- 2024.1.8
- 恢复60TK，双焊盘
 - Vbias已添加
 - 滤波电容已添加，精简
 - 恢复SSG放大器，照抄v0.1
 - 更新rebirth封装
 - 扩大SOJ封装
 - 恢复v0.1版本音频电路

TITLE: Sheet_1		REV: 1.0
	Company: Your Company	Sheet: 1/1
	Date: 2023-12-15 Drawn By: Denjhang

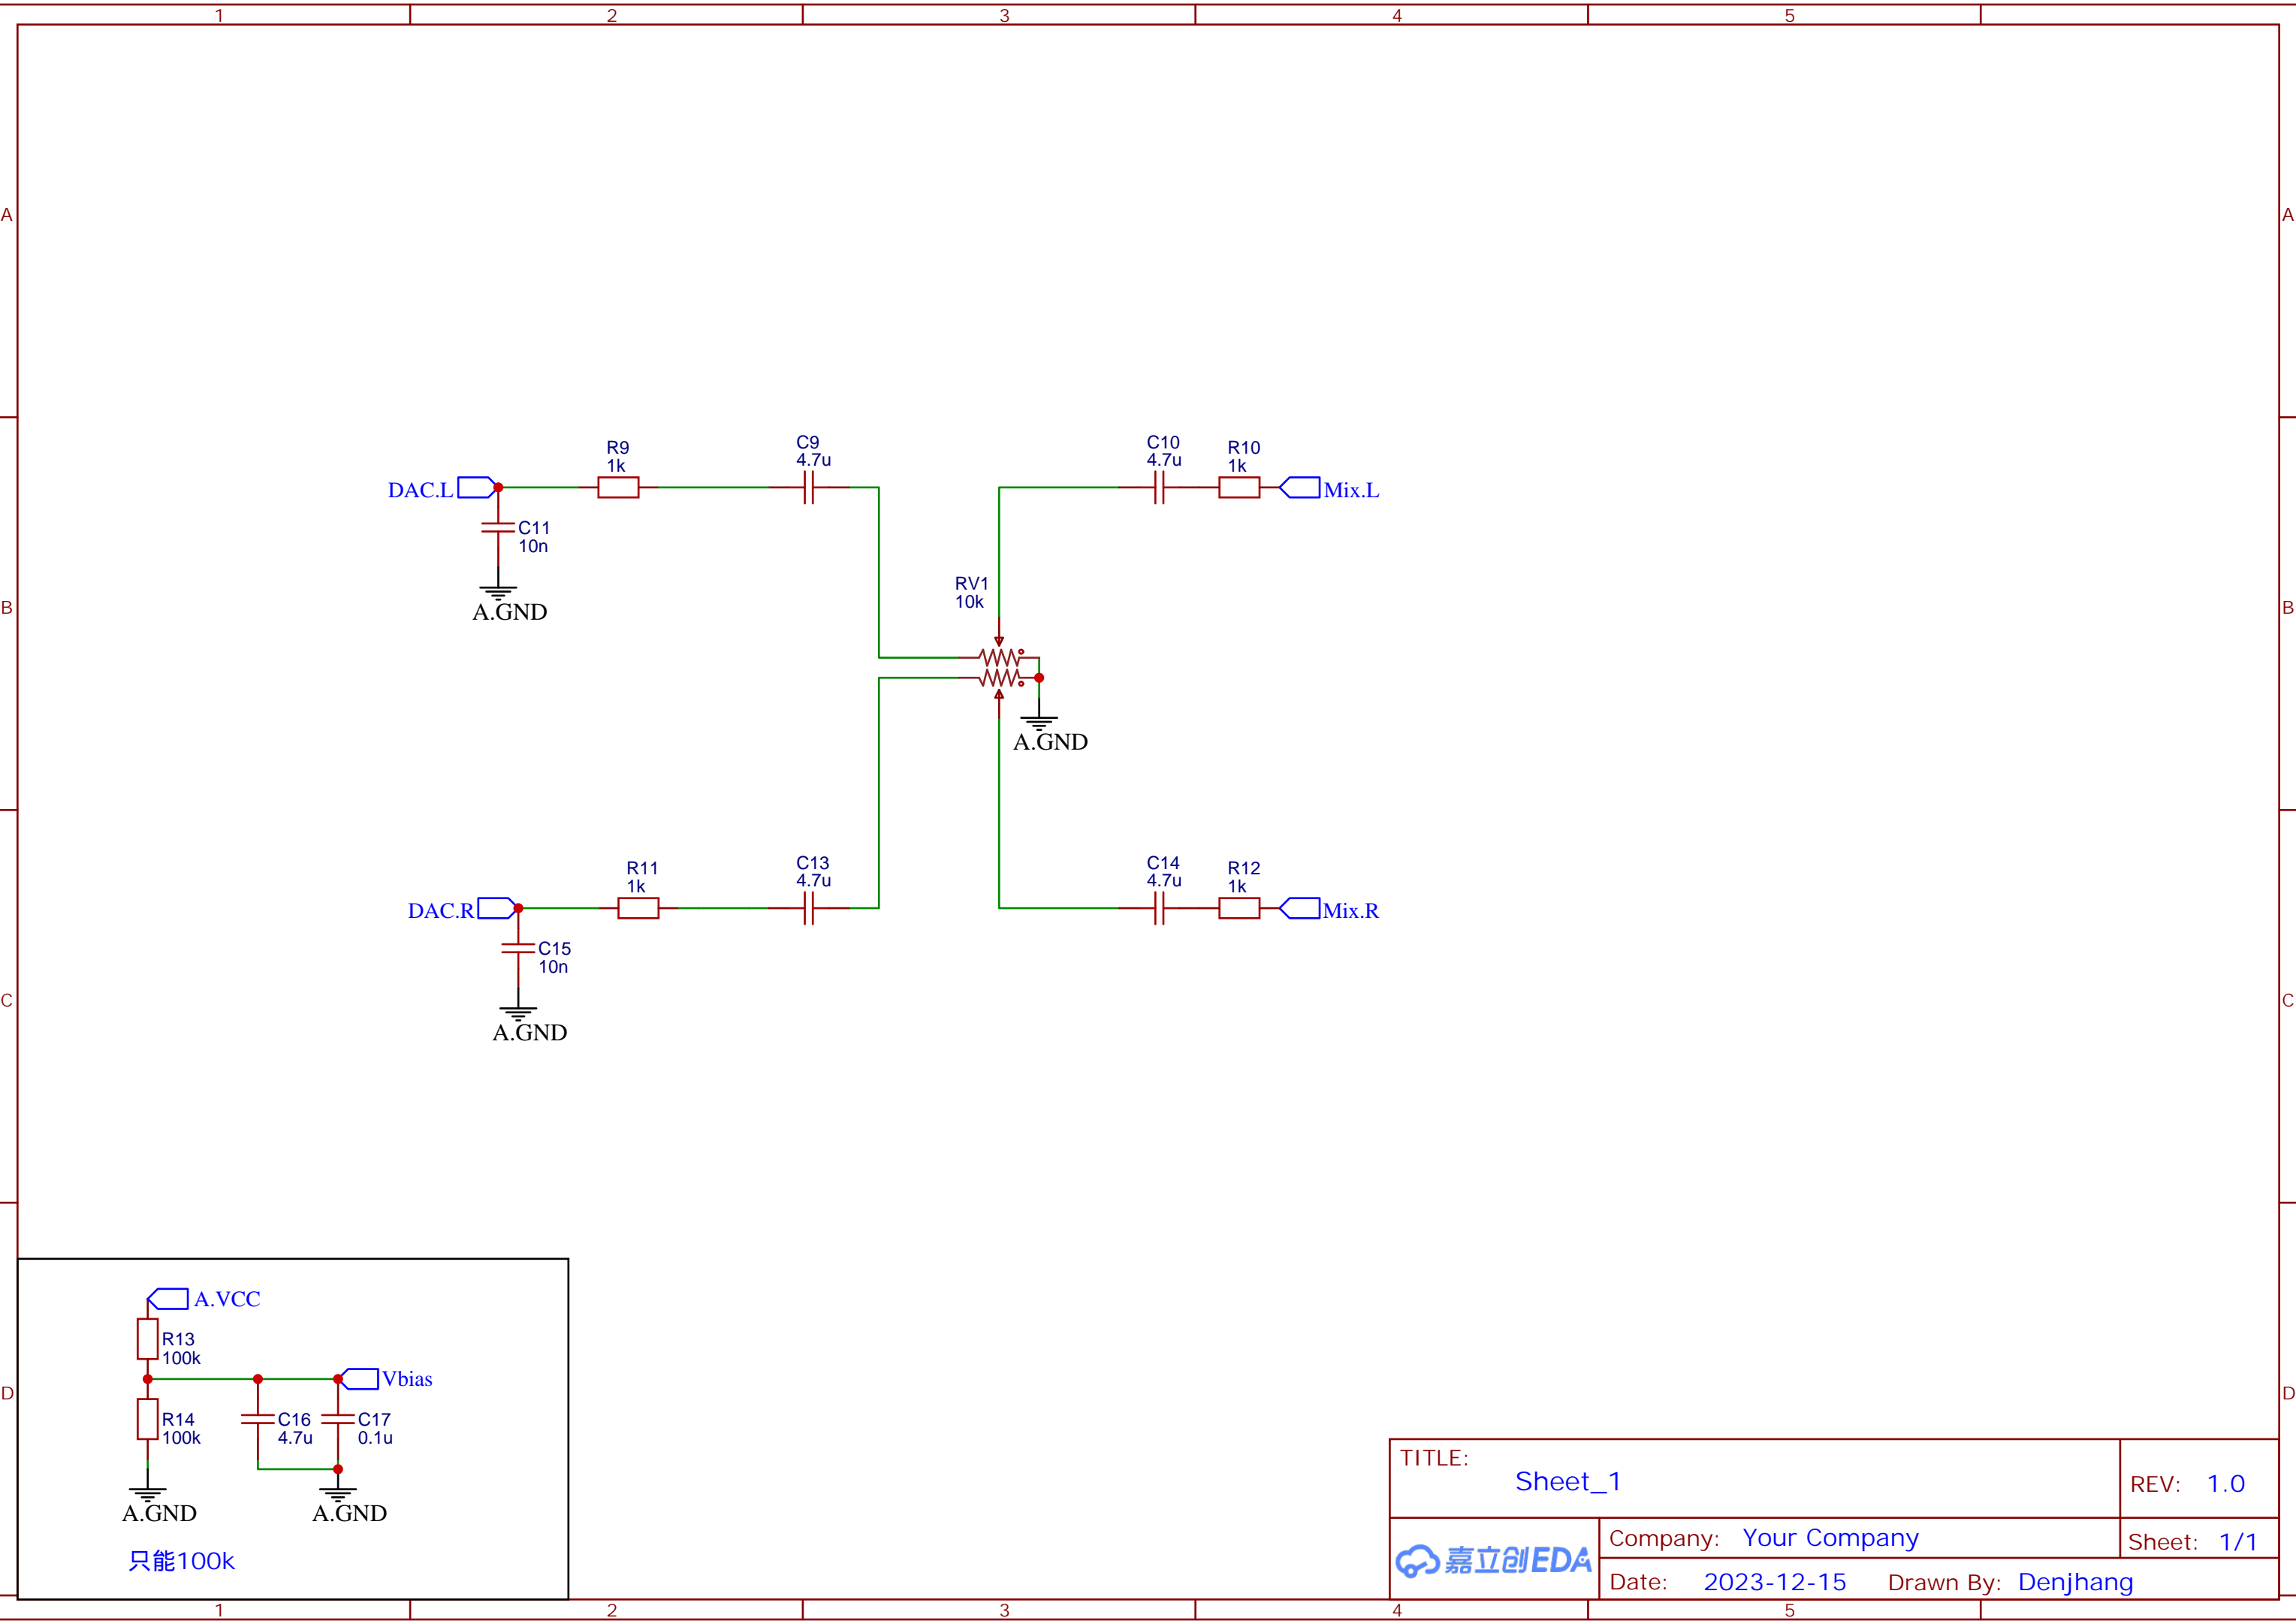
去掉二极管，那个会引起压降
